Tittel: Sv: Ang. tilkomst til Gjøa - Rosendal tettstad, eigedom 82/124

I samband med arbeidet med Rosendal tettstad så har me ei utfordring med tilkomst til ein eksisterande eigedom - 82/124 - langs fylkesvegen.

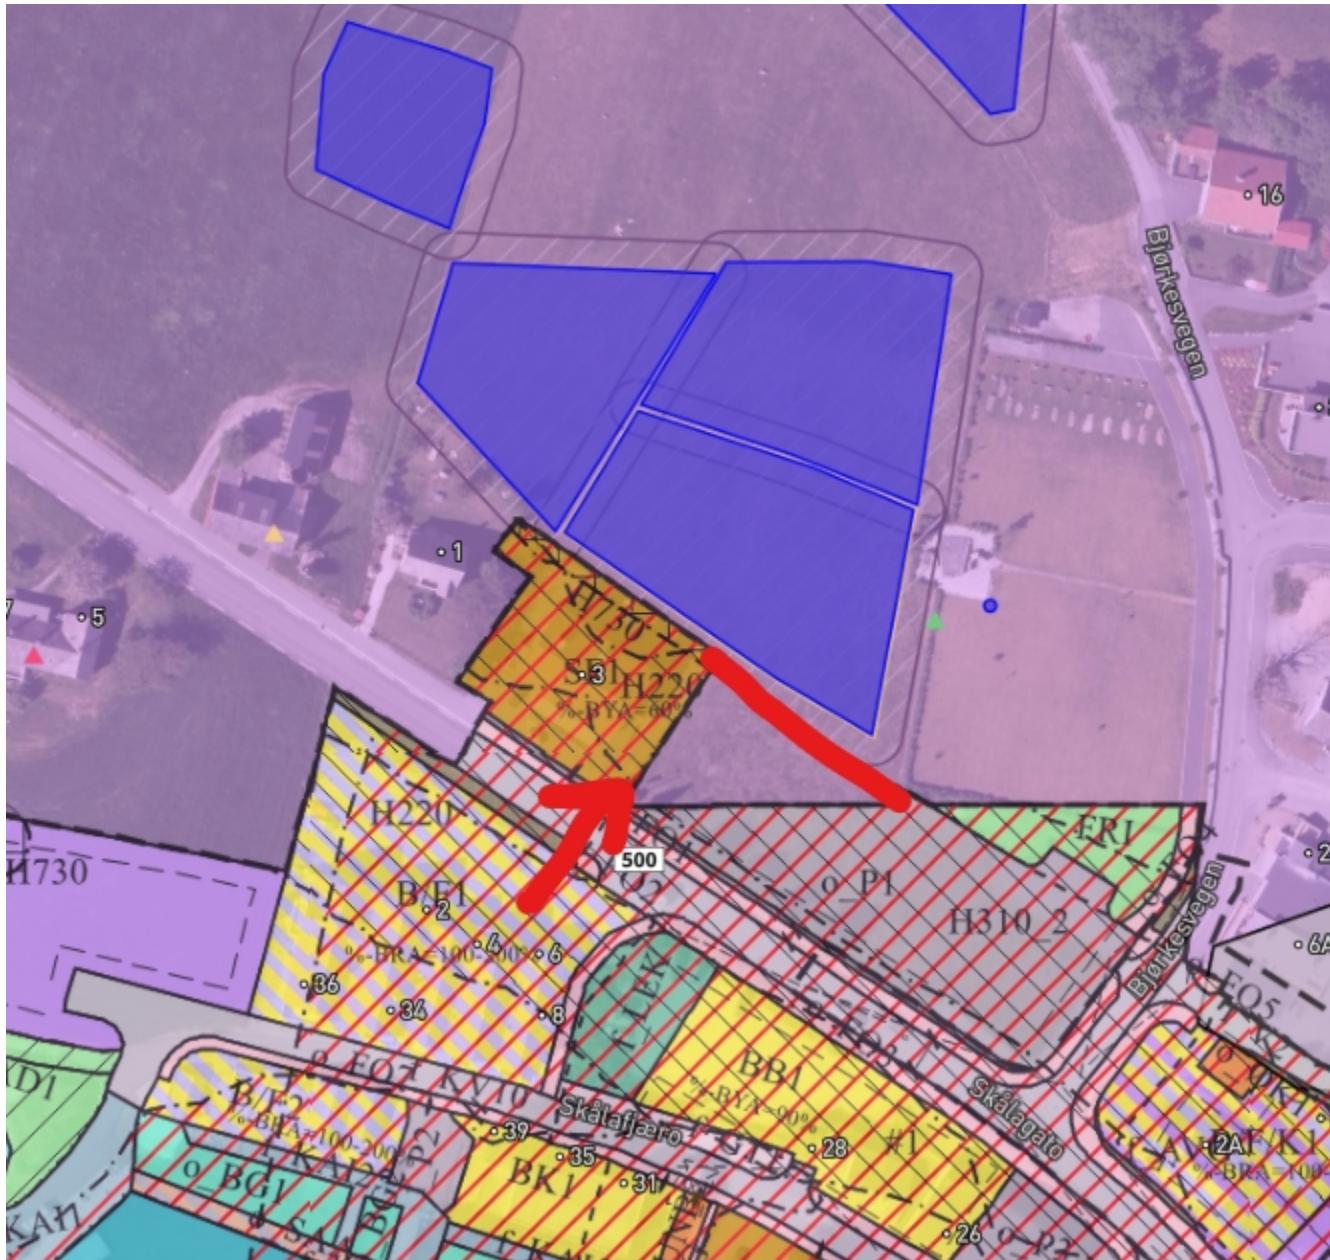
Me treng å regulere ein tilkomst til SF1 om lag i området som er markert med pil. Samstundes så treng me å sikre dei mjuke trafikantane langs fylkesvegen med fortau forbi denne eigdommen.

Me er kjende med kulturminne for Kyrkjegarden på Jensajordet, (blå skravur med sikringssone).

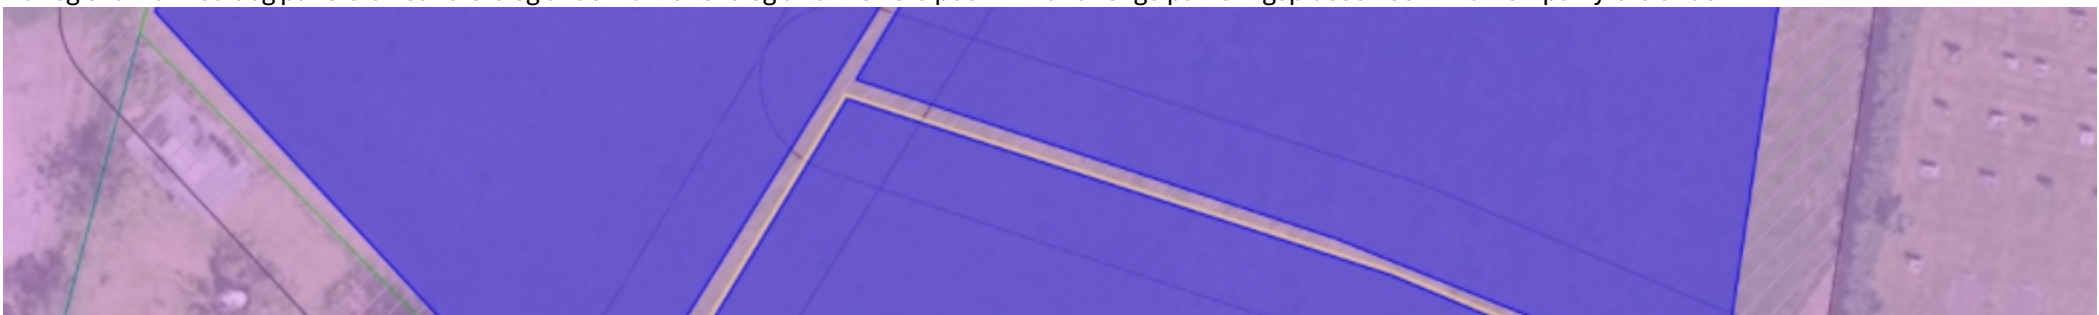
Som de ser av bildet under så er ikkje tilhøva så godt lagt til rette for å få dette til på det arealet som eigeommen disponerer i dag, og me treng ein sikrere trafikkssituasjon og ein sikrere tilkomst til denne eigeommen. Dette også jf. tilbakemeldinga frå fylkeskommunen si vegavdeling. I dag køyrer bilar inn og ut langs heile strekket langs fylkesvegen, og det er sær s utrygt for born og andre som ferdast på fortauet (som også delvis fungerer som parkering for denne eigeommen).

Me ønskjer difor å drøfte korleis me kan klare å løyse ein betre tilkomst til eigeommen.

Når eg snakka med deg på telefon så forsto eg at det var vanskeleg å kunne vere positiv til å forlenge parkeringsplassen som markert på flyfoto under.

Kan det likevel vere aktuelt å etablere eit vegareal på eit par meter inn i naboegedomen på austsida av bygget slik at me oppnår ei betre avkøyring og ein trafikksituasjon som kan regulerast.

Det vil også etter mi vurdering lette høve til å parkere på baksida av bygget, kunne snu og kjøre ut igjen same veg. Det viktigaste er likevel at det er høve til å etablere tilkomst og HC-parkering på eigdommen på ein fornuftig måte.

Beklaga sein tilbakemelding i denne saka. Eg og Lars Øyvind har diskutert saka og kome fram til at det ikkje er aktuelt å utvide vegarealet mot aust. Me foreslår at ein kan utbetre sikta med å gå inn på eigedomen gnr/bnr 82/187. Kan ein legge til rette for at det vert parkert på o_P1? Denne parkeringsplassen ligg like ved, og ved å nytte den unngår ein inngrep som påverka viktig omsyn til kulturminne, og komplikasjonar ein slik prosess vil føre med seg.

Prøvde å ringa Guri Finne Sognnes no, men ser at ho ikkje er attende før 7. april. Eg er i utgangspunktet skeptisk til å opna opp søraust for kaféen, då den grøne flekken er einaste arealet me ikkje har undersøkt fordi me blei stoppa av Riksantikvaren då me avdekkja gravplassen frå mellomalder i juni 2004. Kunne det vore ein tanke å heller utvida på andre sida, mot nordvest på 82/187?
